Dodatek č. 2 provozního řádu vodovodu Horažďovice

TRUBNÍ SCHÉMA ČERPACÍ STANICE OSTROV

DODATEK
č. 2

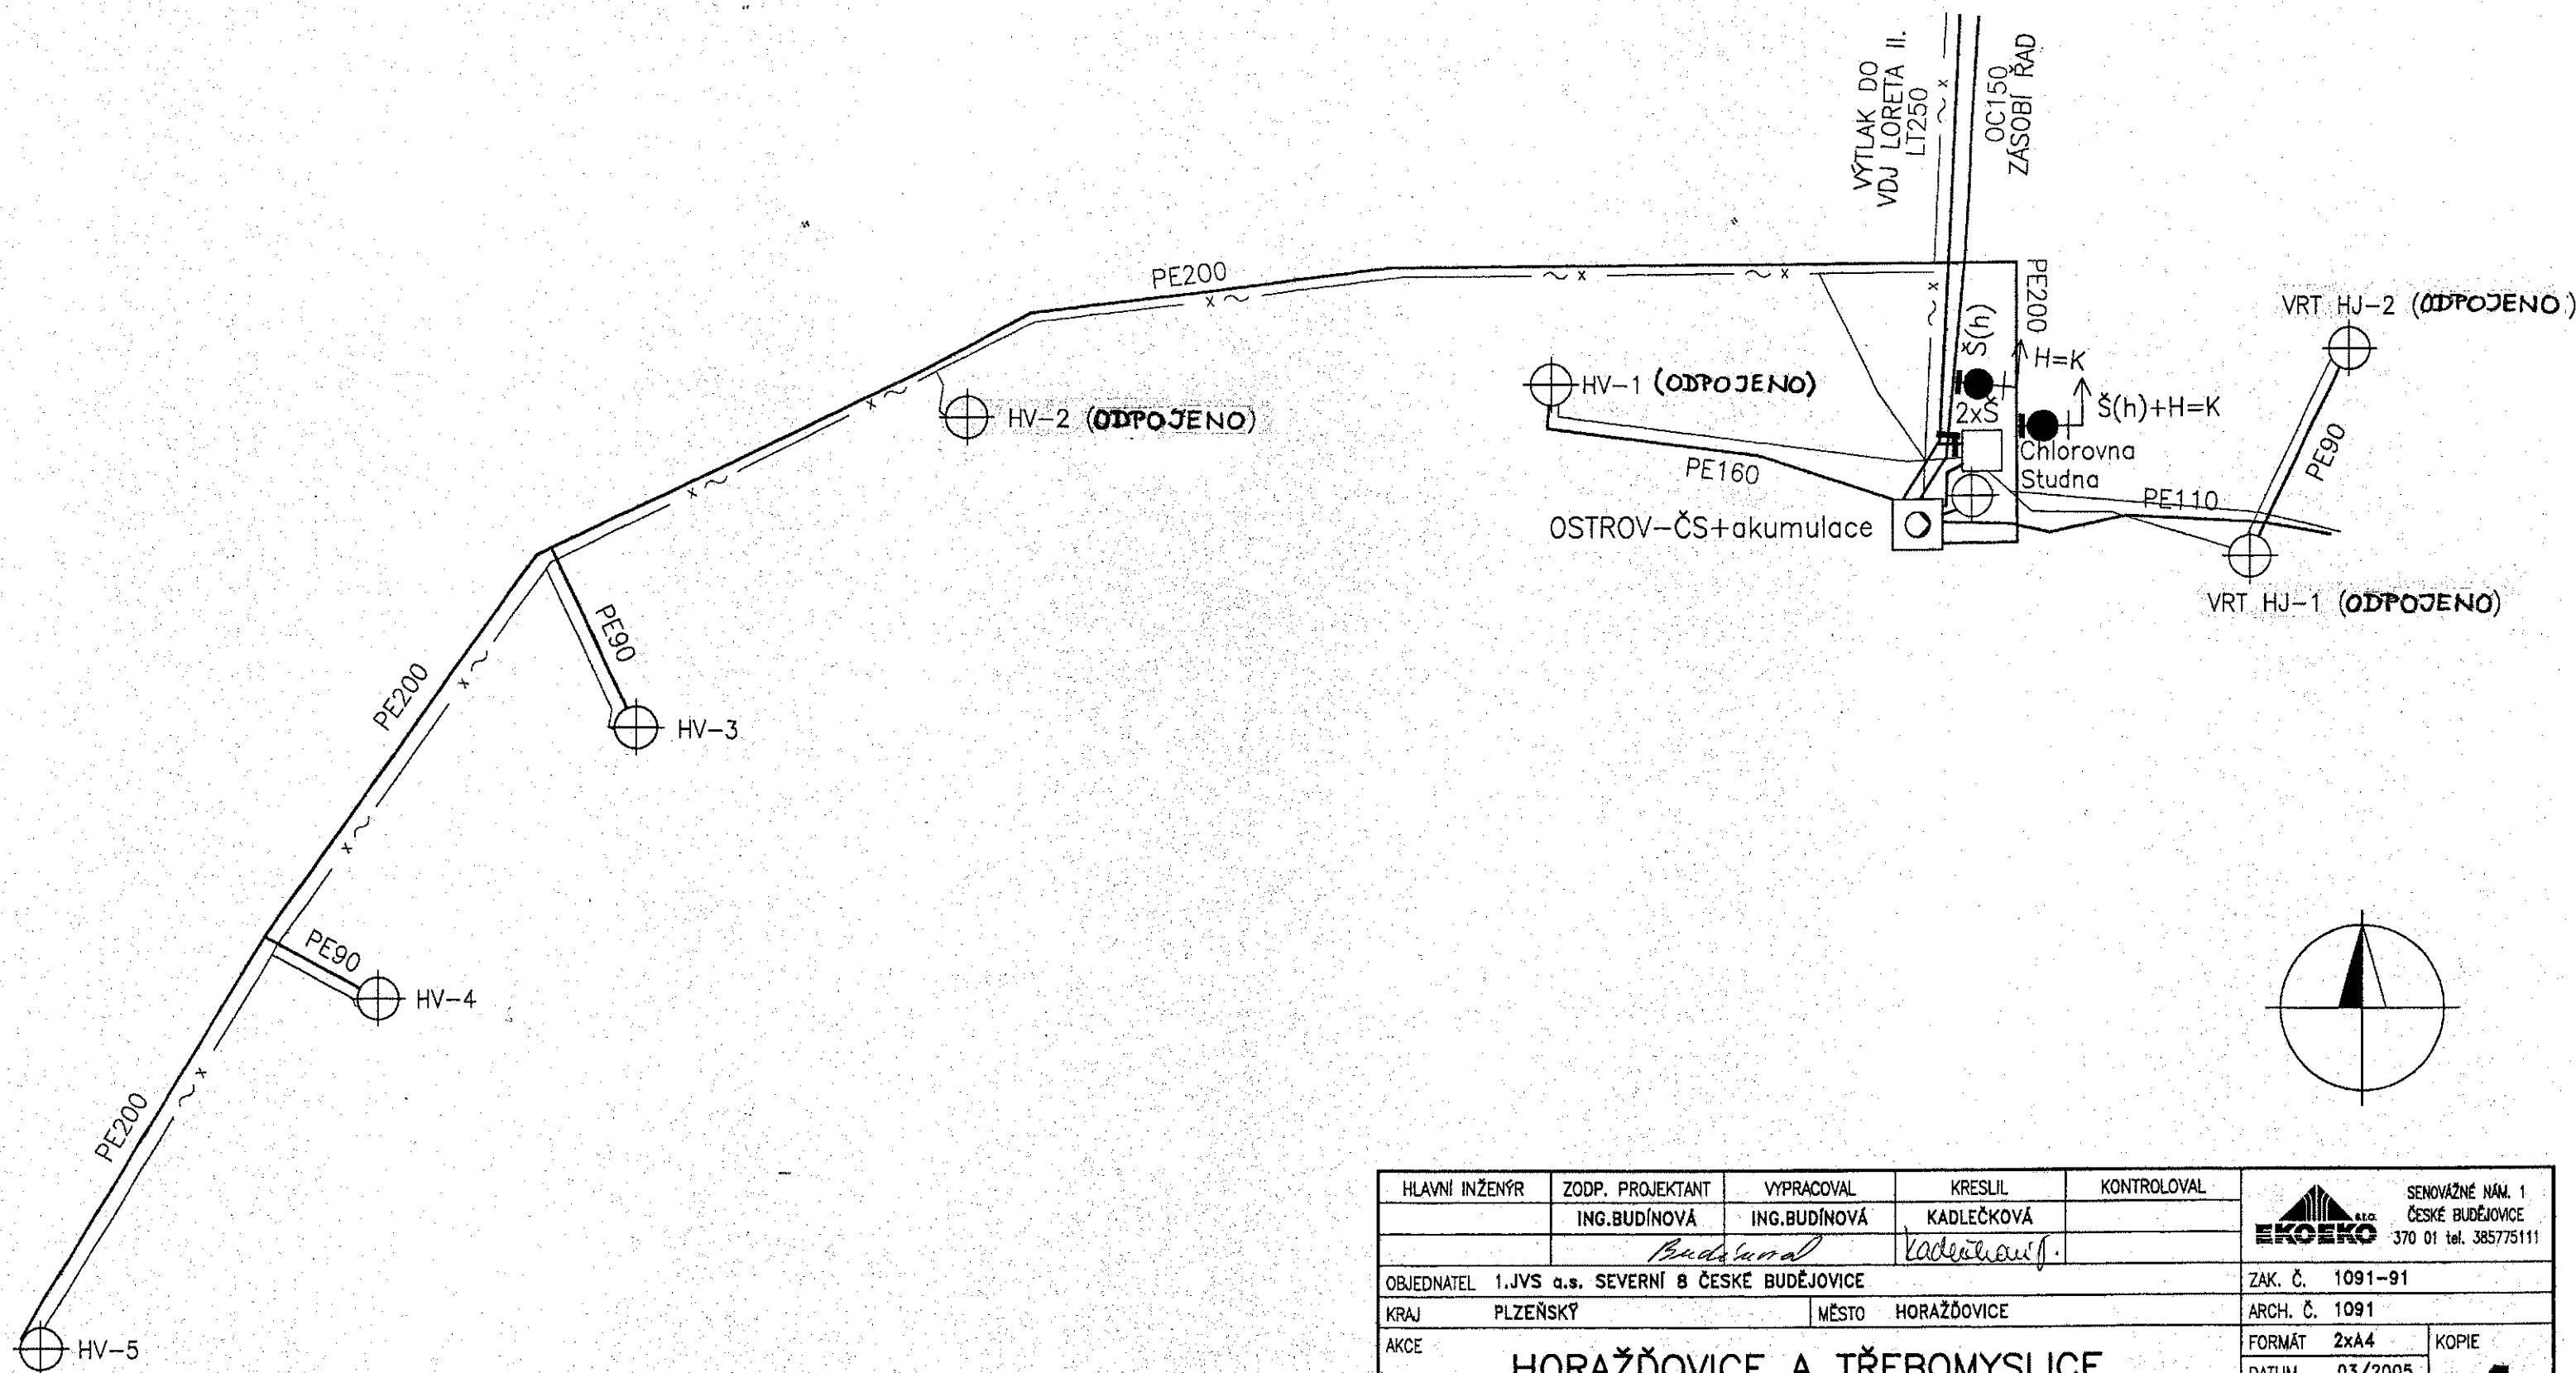
Pro účely zásobování jsou **aktivně využívány vrty HV-3, HV-4, HV-5**. Všechny tyto zdroje jsou vystrojeny čerpadly a vodoměry, elektricky připojeny a ovládány v automatickém režimu z čerpací stanice Ostrov. Zdroje mají samostatná výtlačná potrubí PE90 do společného potrubí PE200 zaústěného do akumulární nádrže čerpací stanice Ostrov. Ostatní zdroje se dlouhodobě nevyužívají z důvodů uvedených níže.

Vrt HV-1 je vystrojen čerpadlem, elektricky připojen a má samostatný výtlačný řad PE160 do akumulární nádrže čerpací stanice Ostrov. Vrt nelze ovládat v automatickém režimu. Voda z vrtu se vyznačuje zvýšeným obsahem železa a manganu nad meznou hodnotu danou vyhl. č.252/2004 Sb. Vzhledem k absenci odpovídající úpravárenské technologie, **nelze vodu z HV-1 používat k zásobování pitnou vodou**. Z tohoto důvodu bude vrt odpojen od přívodu elektrické energie, provedena demontáž čerpadla a vrt bude zakonzervován.

Vrt HV-2 je vystrojen čerpadlem, elektricky připojen, ale není nijak fyzicky napojen potrubím na zásobní systém. Vrt nelze ovládat v automatickém režimu. Voda z vrtu se vyznačuje zvýšeným obsahem železa a manganu nad meznou hodnotu danou vyhl. č.252/2004 Sb. Vzhledem k absenci potrubního připojení a dalším uvedeným důvodům **nejí možné využívat k zásobování pitnou vodou**. Z tohoto důvodu bude vrt odpojen od přívodu elektrické energie, provedena demontáž čerpadla a vrt bude zakonzervován.

Vrty HJ-1 a HJ-2 jsou vystrojeny čerpadly a jsou fyzicky napojeny potrubím PE90 a PE110 do akumulární nádrže čerpací stanice Ostrov. Zdroje však nejsou elektricky připojeny. Zdroje nejsou dlouhodobě využívány a **s jejich použitím pro účely zásobení pitnou vodou se perspektivně nepočítá**. Bude provedena demontáž čerpadel a vrty budou zakonzervovány.
